改善箇所説明図

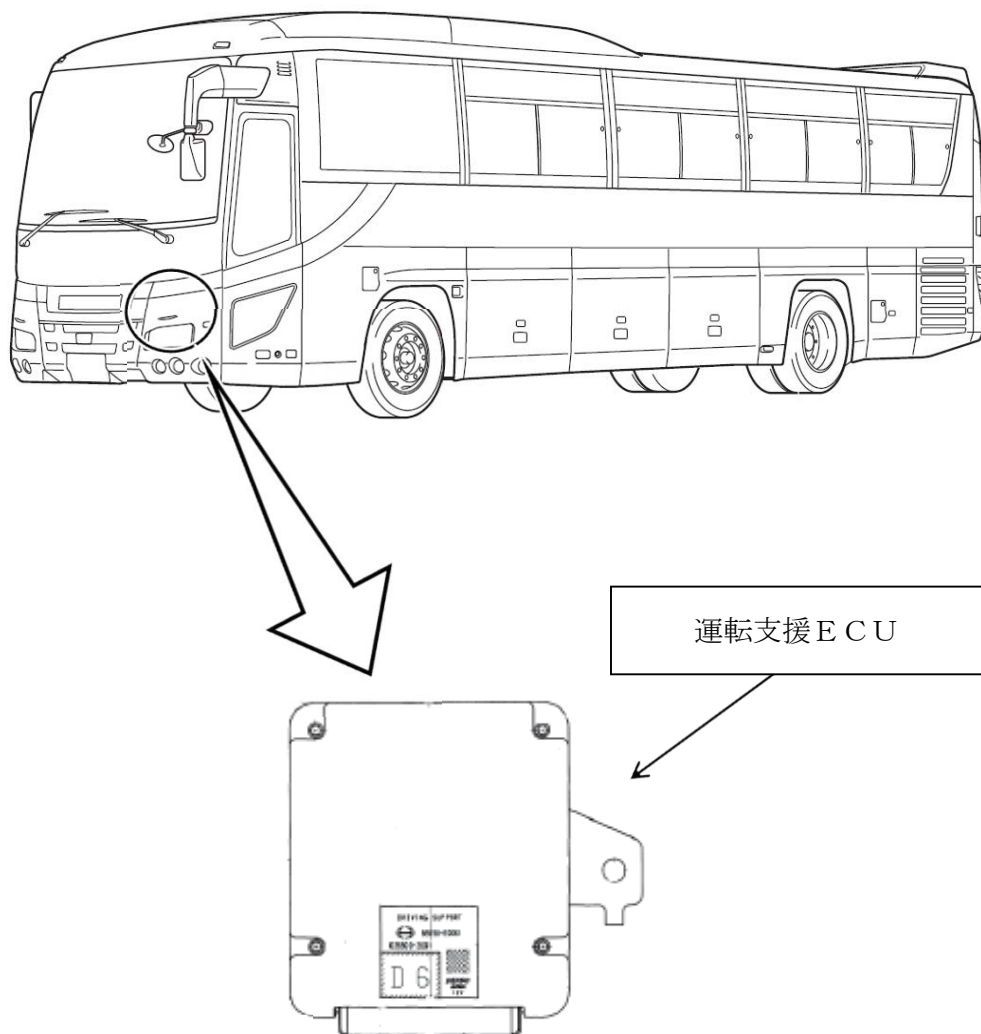
運転支援装置において、運転支援 ECU の前方障害物衝突被害軽減用制御プログラムが不適切なため、高速道路トンネル内の照明を前方移動物と認識することがある。そのため障害物との接近を知らせる警告音が鳴り、一瞬ブレーキが作動するおそれがある。

全車両、運転支援制御プログラムを対策仕様に修正する。

識別：運転者席左側ドア開口部のシリアルナンバープレートの左中央に、
識別ペイント（白色）を塗布する。
